SØKNAD OM PLANENDRING**Plan 1028-1, felt BKS1 a og b**

På vegne av ET bygg tomteutvikling AS og B&G Eiendom AS oversender JoB Arkitekter AS, i tråd med plan- og bygningsloven §12-14, anmodning om mindre endring av gjeldende reguleringsplan, «Skoran Søraust» med planID 1028-1.

Figur 1 - Gjeldende plankart t.h. og forslag til nytt plankart t.v.

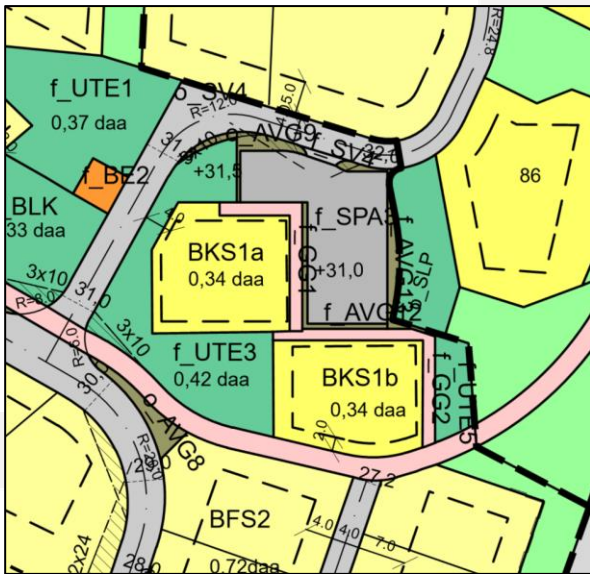
For å effektivisere tomten og å unngå oppbygning med forstøtningsmurer mot sør, foreslås BKS1a flyttet mot øst, slik at BKS1 a og b blir liggende parallelt. Maks %-BYA vil fortsatt være 75 % for BKS1 a og b.

Figur 1 viser foreslått endring i plankart sammenstilt med gjeldende plankart.

Justering av formål medfører at adkomst og parkeringsplass blir flyttet fra nordøst til sørvest. For å ivareta kobling til overordnet gang- og sykkelvei i sør foreslås gangvei f_GG1 lagt rundt SPA3. Ved å lede gangveien rundt SPA3 fordeles stigningen jevner.

Figur 2 Viser 20.mars kl. 1500 tv. og 21. juni kl. 1800.

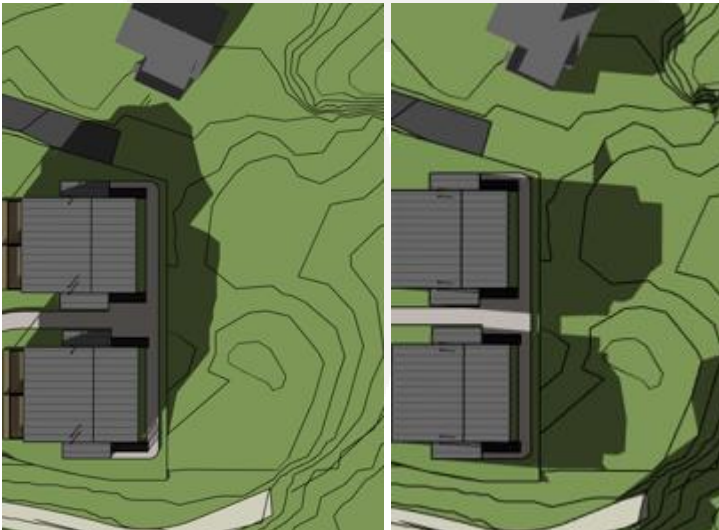
Endringen vil gi et større og mer sammenhengende uteoppholdsareal, der det tidligere var mer oppdelt og utflytende. Sol/skyggeanalyse under viser at solforhold ikke vil bli forringet sammenlignet med gjeldende regulering.
